EN LO PRINCIPAL: Solicita se reanude el procedimiento sancionatorio; **EN EL PRIMER OTROSI:** Acompaña documento; **EN EL SEGUNDO OTROSI:** Se tenga presente patrocinio y poder y forma de notificación.

MANUEL LUIS LARRAIN RIESCO, agricultor, en representación, según se encuentra acreditado en este expediente, de la denunciante, **COMUNIDAD DE AGUAS CANAL EL CARMEN**, en procedimiento sancionatorio D-141-2021, seguido contra “Sociedad Productora de Áridos Servicios y Transporte Limitada”, al señor Superintendente del Medio Ambiente digo:

MAT.: Evacúa informe de elusión de ingreso al SEIA que indica.

Figura N°1: Vista planta general con áreas de extracción (rojo) aprobadas ambientalmente

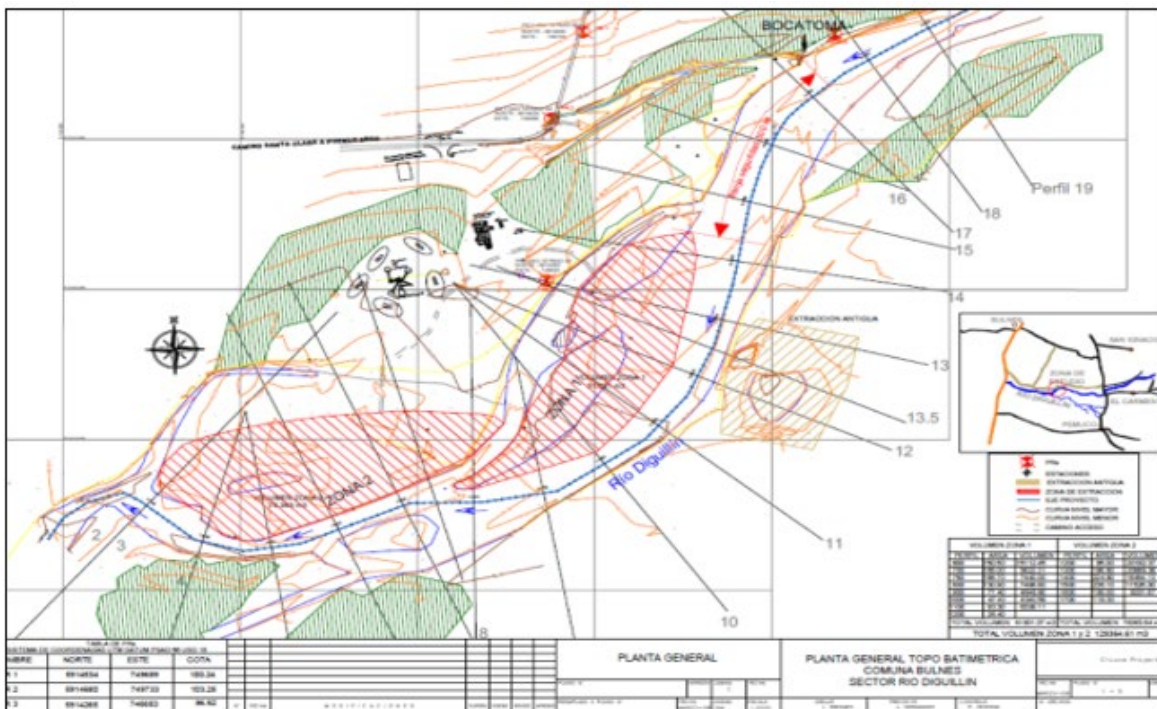
- De acuerdo con lo constatado en terreno, la extracción se aparta de lo aprobado por cuanto:
 - Se excede la superficie de extracción yendo más allá de las dos islas de material pétreo autorizadas ambientalmente.

- La extracción en varios sectores se ha desarrollado dentro del mismo cauce donde existe columna de agua del río Diguillín y no fuera de éste como se consideraba originalmente en la autorización ambiental.

- Se constatan varias zonas de extracción que se materializan bajo la cota de escurrimiento, formando aposamientos y en otras pérdidas de continuo hídricos, además de no cumplirse la exigencia de trabajar el tercio superior del río.

Figura N° 5: Superficie intervenida pozo de extracción de áridos

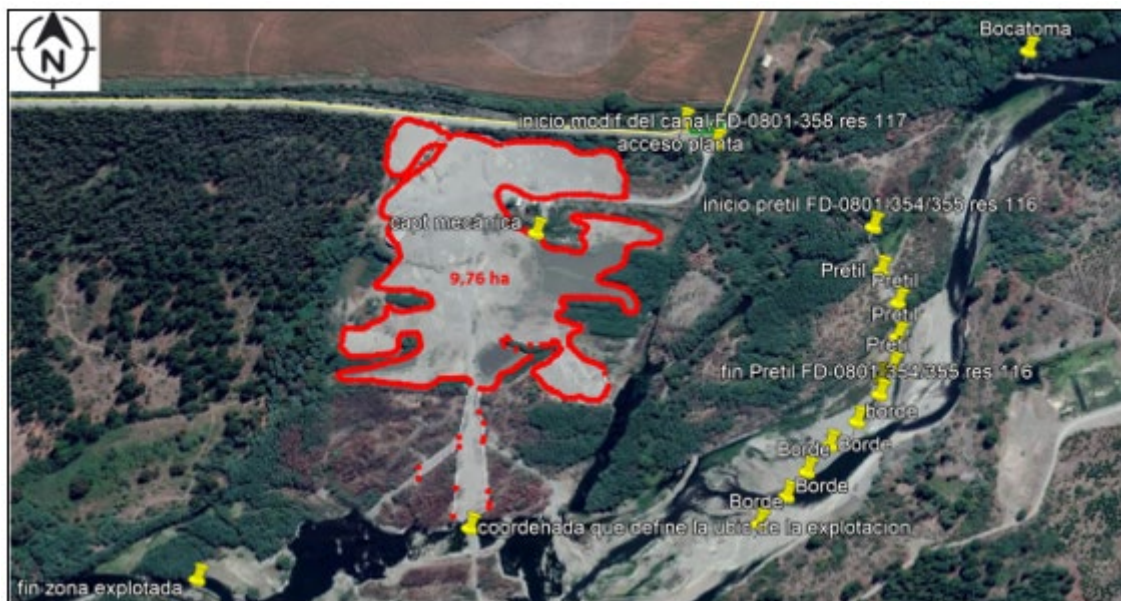
- Se da cuenta que el Proyecto realiza extracciones desde pozo lastre, situación no considerada durante la aprobación ambiental. Estas obras se desarrollan en una superficie aproximada de 97.600 m² con cotas de extracción de hasta 3 metros de profundidad, lo que genera volúmenes y superficies superiores a los umbrales establecidos en el artículo 3 letra i.5.1) del RSEIA. Lo anterior, se ilustra en las siguientes Figuras:

- Que, por tanto, la SMA concluye que el Proyecto no desarrolla ni considera las exigencias señaladas durante la evaluación ambiental y que dicen relación con las áreas de extracción, técnicas de extracción y resguardos de extracción. Las modificaciones realizadas son de magnitud tal que requieren evaluación ambiental previa a su fase de ejecución de acuerdo al artículo 2° literal g) en relación con el artículo 3° literal i.5.1) del RSEIA. Adicionalmente, se da cuenta que parte de las obras de extracción producen la pérdida de parte del canal El Carmen en alrededor de 800 metros de largo, además de generar cambios en la hidrodinámica y modificación de la red de drenaje, observándose un ingreso del río Diguillín en alrededor de 200 metros.
